Timer LAR65090200K

2/02/2016 - REV01

TI 3/2016

Tutte le unità meccaniche

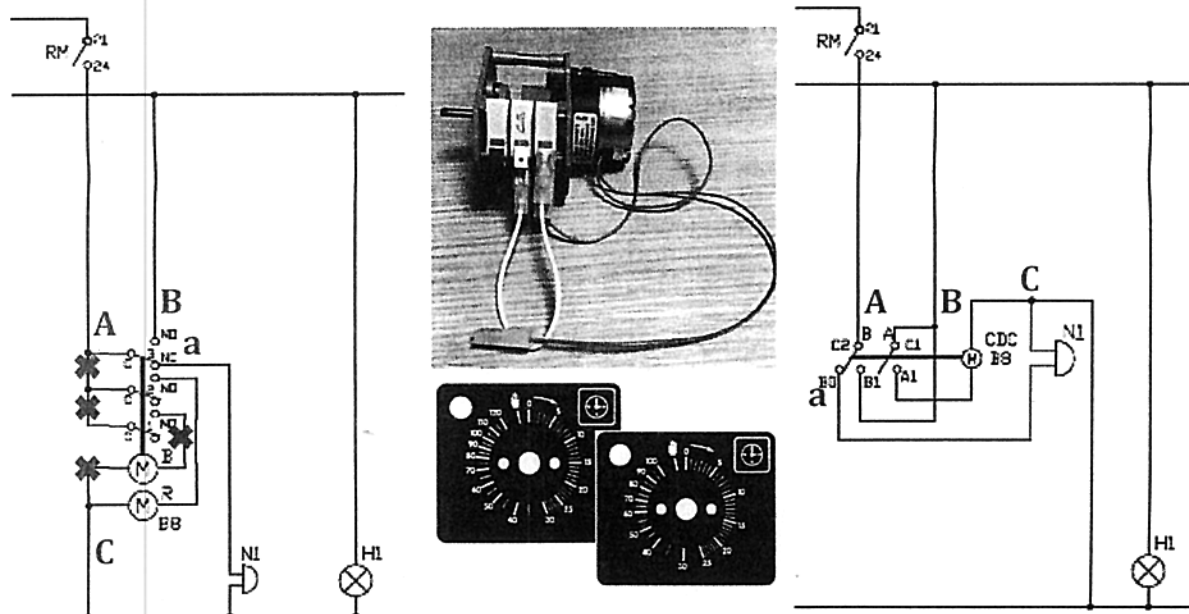
Il nuovo timer, utilizzato anche sulle linee attualmente in produzione, prevede una piccola modifica allo schema elettrico.

Di seguito trovate sulla destra lo schema elettrico dei forni attualmente sul mercato e sulla sinistra quello dei forni che verranno prodotti da oggi con indicati i punti (A, B, C e a) di connessione da utilizzare per la sostituzione di un vecchio timer.

Una volta realizzati i collegamenti elettrici fissare il timer al pannello e, poiché il movimento del nuovo timer non ha corrispondenza con il precedente, applicare la scala adesiva del timer adatta al tipo di alimentazione (50 o 60 Hz) sul pannello comandi.
